Demande de modification de PASH

Commune de Léglise - Village de Mellier – Rue du Comité

IDELUX Eau
Service d'Aide aux Communes
Le 17/06/2020

1.2. Cartes

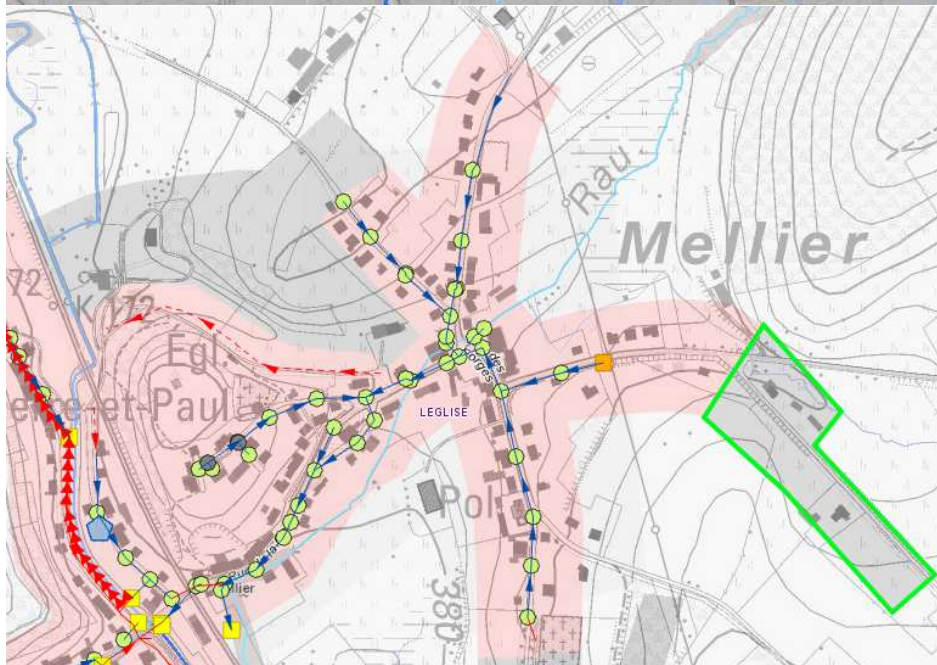
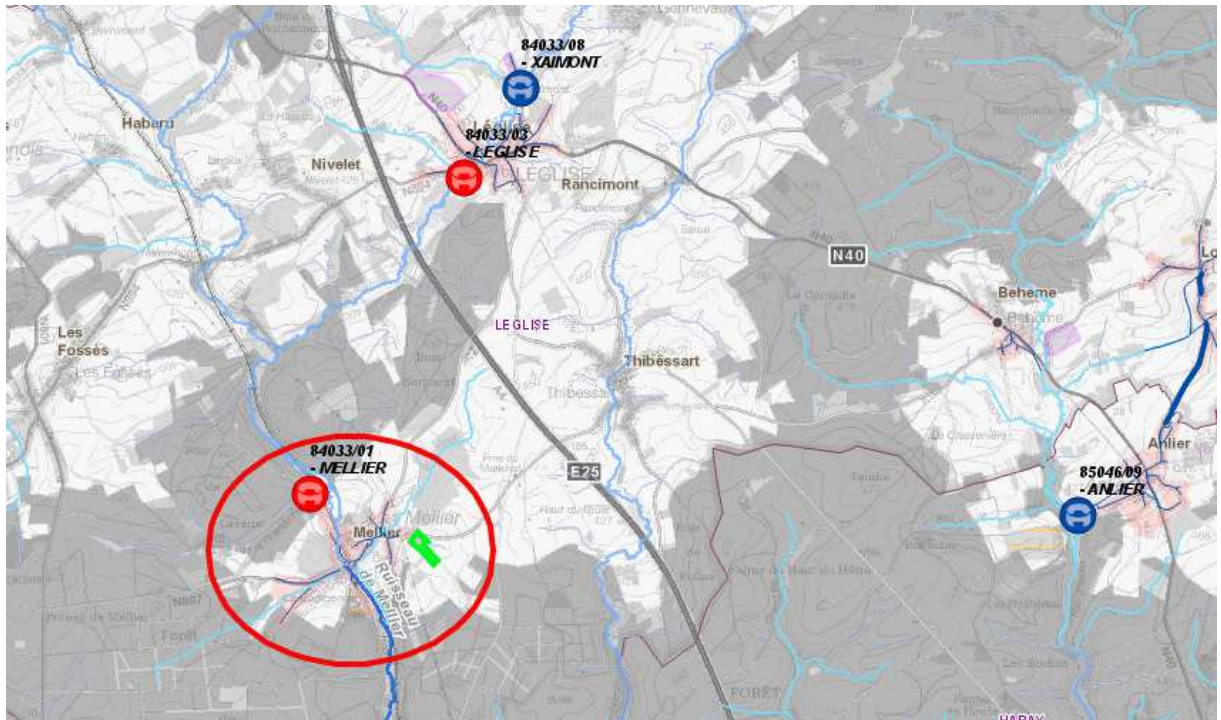
La demande de modification de PASH porte sur la rue du Comité (actuellement 2 habitations) à Mellier en zone d'assainissement autonome dans la commune de Légise.

Aucun SEI n'est installé dans cette partie de la rue.

- aucun SEI n'est installé dans cette partie de la rue ;
- un égout gravitaire pourrait être posé et serait raccordé à l'égouttage public présent dans la rue du Manchot ;
- le potentiel logement de cette rue est d'environ 50 EH ;

il est proposé d'orienter la rue du Comité en zone d'assainissement collectif.
